PIANO ATTUATIVO CONFORME AL PGT AMBITO DI TRASFORMAZIONE AdT n° 1 – S. Corinna

Pareri enti a seguito della conferenza
dei servizi del 20/04/2021

VERBALE CONFERENZA PRELIMINARE relativa alla proposta preliminare di attuazione dell'intervento soggetto a Piano Attuativo, relativo all'ambito di trasformazione ADT N. 1 Santa Corinna, in conformità al vigente Documento di Piano del Piano di Governo del Territorio approvato con deliberazione del CC n°16 del 23/03/2013 e pubblicato sul BURL SI n° 27 del 03/07/2013, ai sensi dell'articolo 14 comma 3 della Legge 241/90.

Rete Fognaria

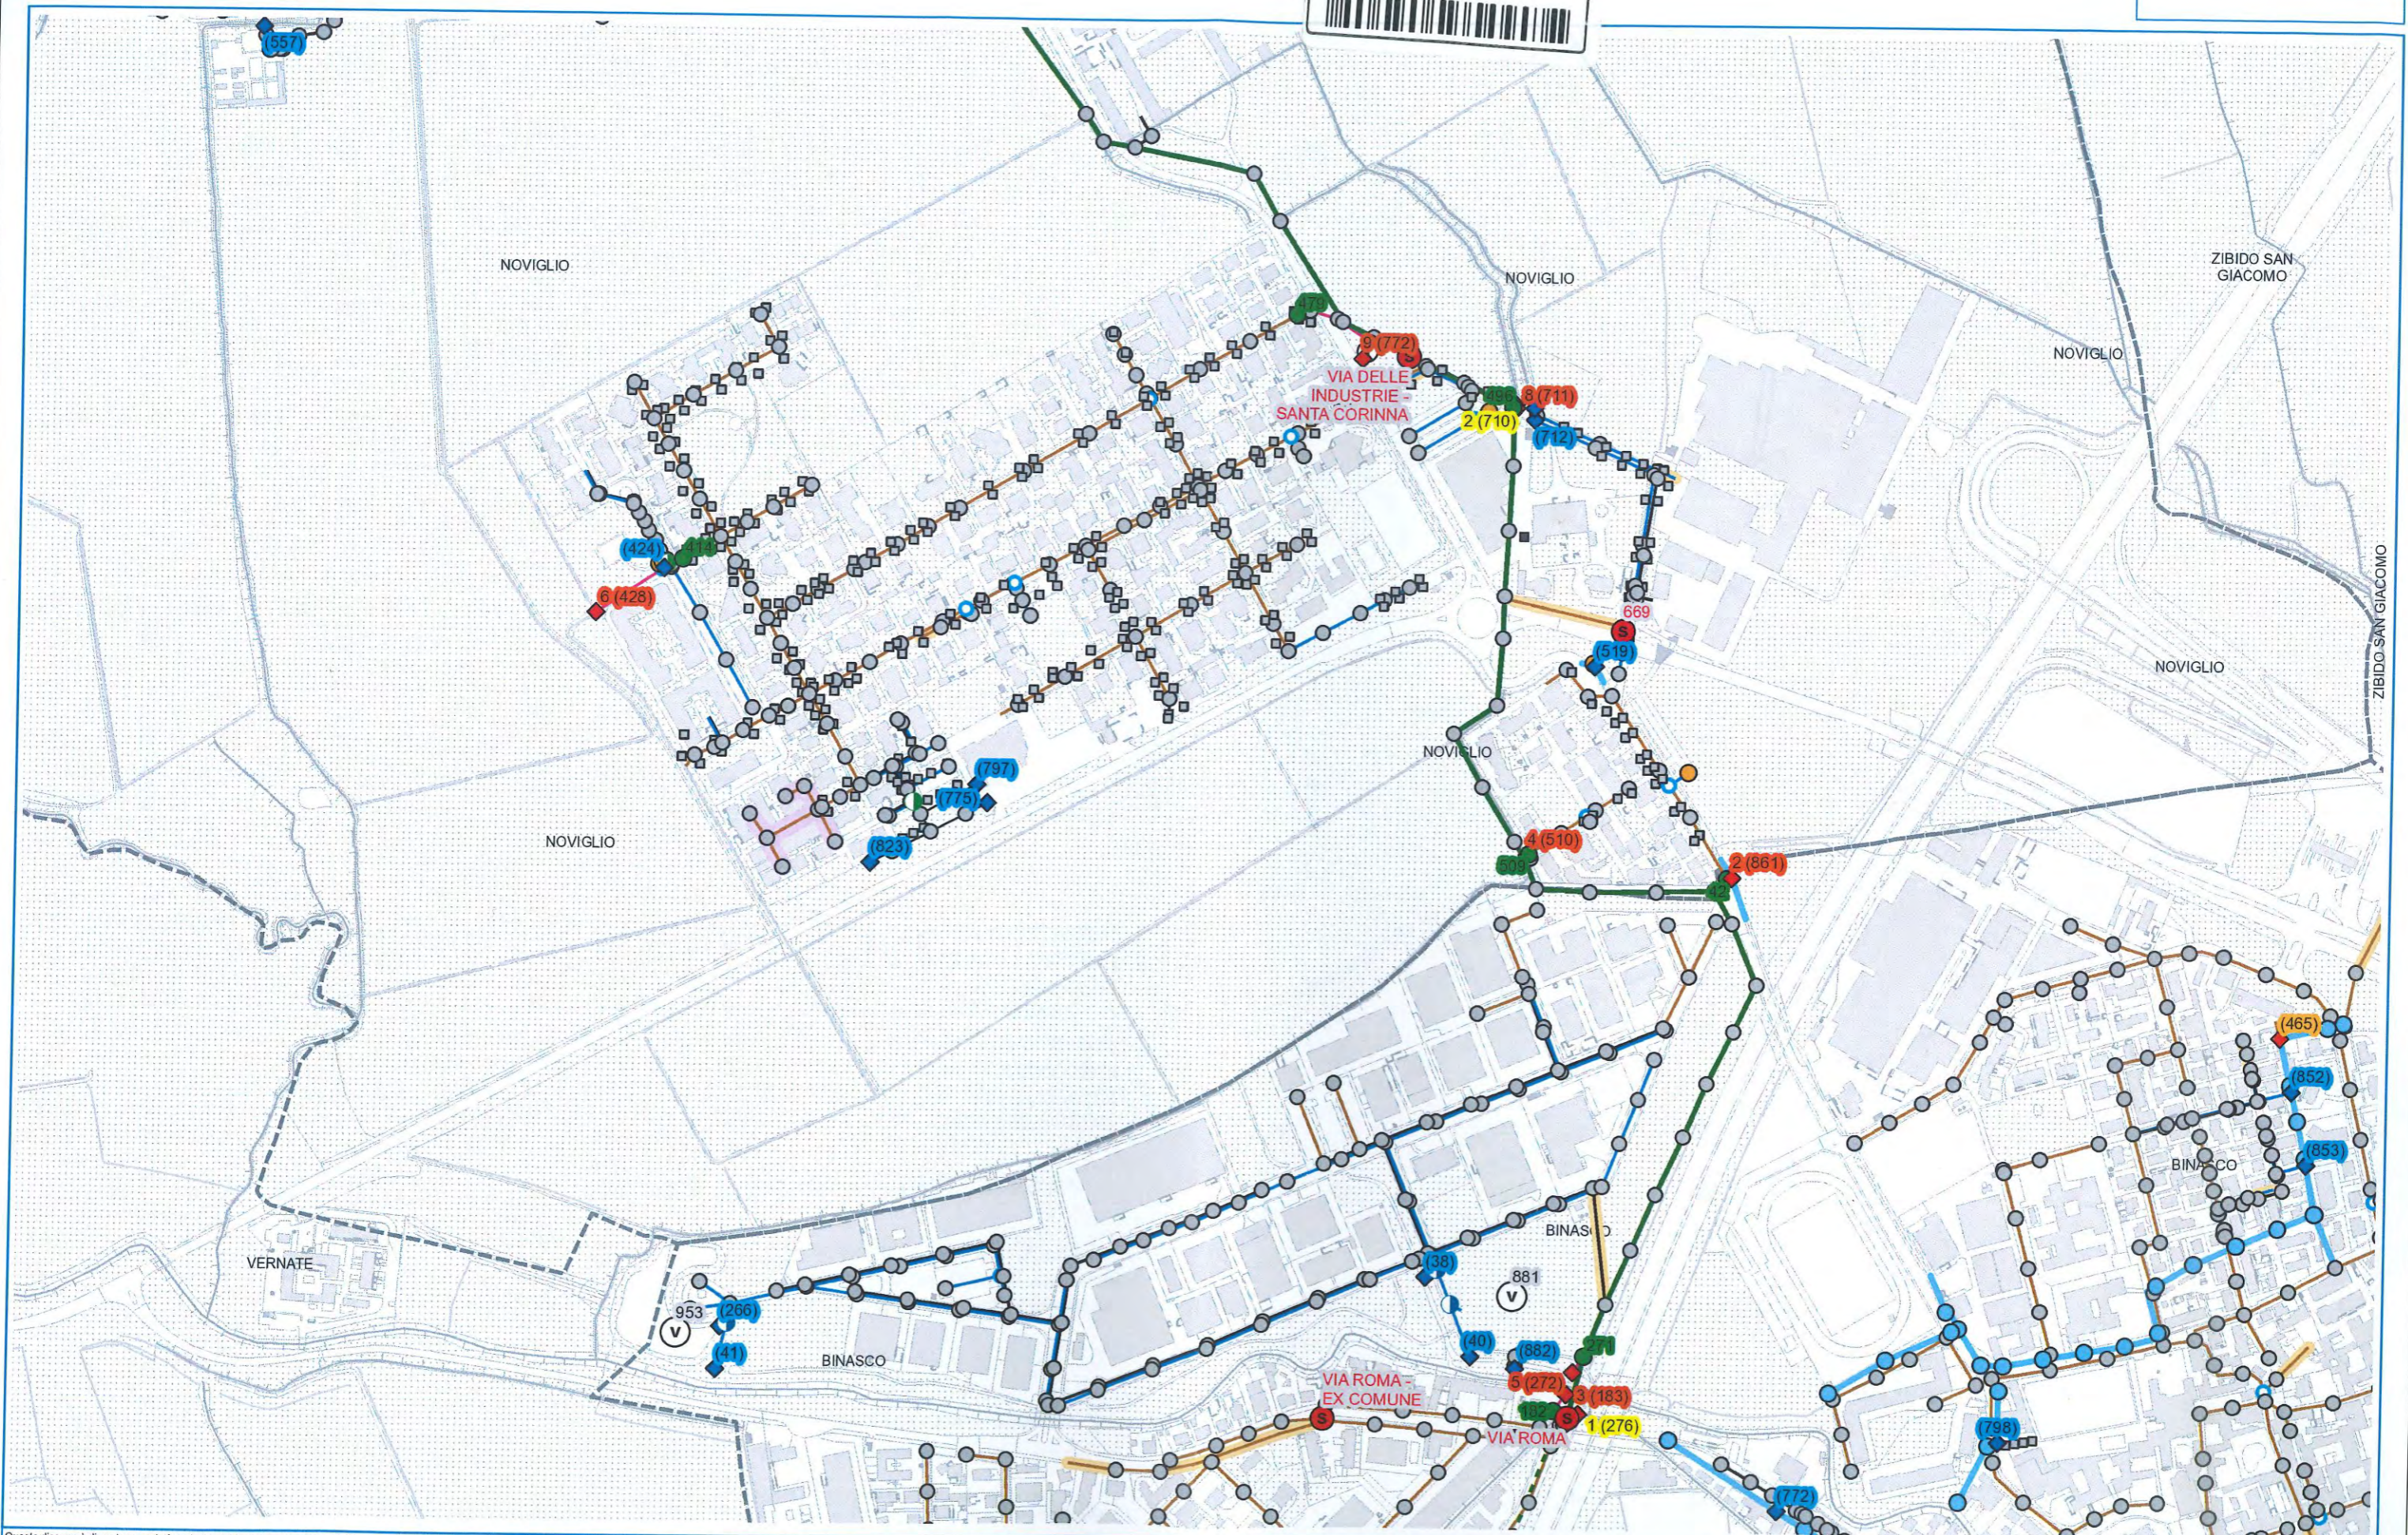
- nell'area oggetto di intervento sono presenti reti fognarie e acquedottistiche in gestione al Gruppo CAP come rispettivamente da Allegato 1 e Allegato 2;
- nell'intervento in argomento non risultano previste opere fognarie in cessione al Comune;
- l'intervento non risulta essere all'interno dell'Agglomerato ATO DP01502401 (Binasco, Noviglio, Casarile, Vernate) (rif. Allegato 3) per il quale lo Scrivente Gestore garantisce il Servizio idrico integrato;
